Mission régionale d'autorité environnementale
ÎLE-DE-FRANCE

**Avis délégué
de la Mission régionale d'autorité environnementale d'Île-
de-France sur le projet de construction d'un ensemble
immobilier « La Porte de Chambourcy » à Chambourcy (78)**

N°MRAe 2021 – 1746
en date du 21/12/2021

Figure 7: site du projet et sa fonctionnalité dans la continuité forestière, source MRAe d'après géoportail, carte des massifs forestiers.

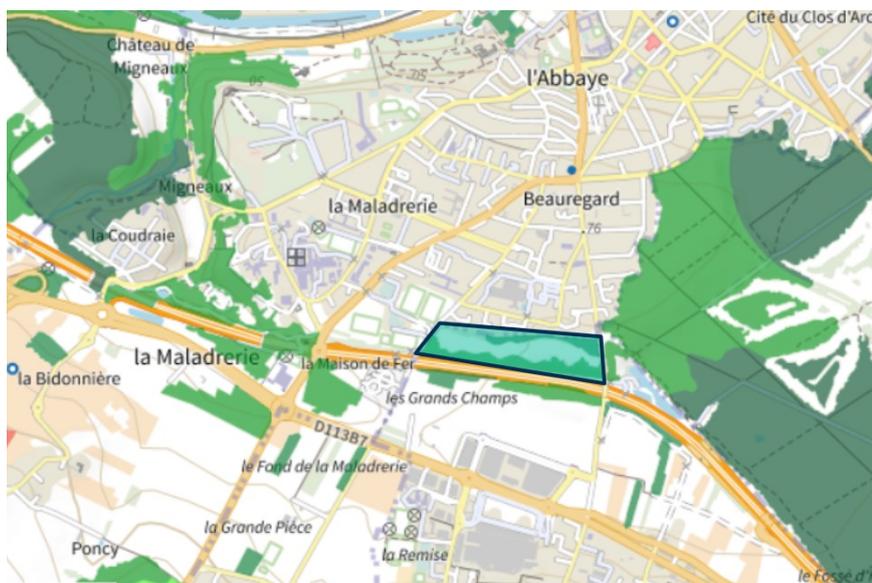
Par ailleurs, la MRAe note l'insuffisance de l'analyse des continuités écologiques et forestières existantes sur le site actuel qui offre un lien structurel entre deux importants espaces boisés.

Or, le projet s'avère être de nature à perturber voire à effacer cette continuité. L'absence d'analyse approfondie de cette continuité écologique ne permet pas d'apprécier avec précision les impacts de ce projet sur les milieux et sur le rôle qu'ils jouent dans la circulation des espèces d'un massif forestier à l'autre.

- au maître d'ouvrage d'identifier les connexions écologiques entre massifs forestiers permises par le site actuel et leurs évolutions prévisibles après la réalisation du projet, et de préciser les garanties apportées en phase chantier et en phase d'exploitation pour assurer la conciliation des différents usages et la préservation de la biodiversité et des continuités écologiques, en particulier dans la partie nord ;
- à la commune de préciser les dispositions qu'elle intégrera dans son plan local d'urbanisme pour conforter le statut d'espace naturel partiellement boisé du secteur non imperméabilisé conservé au nord de la parcelle et sur toute sa longueur.
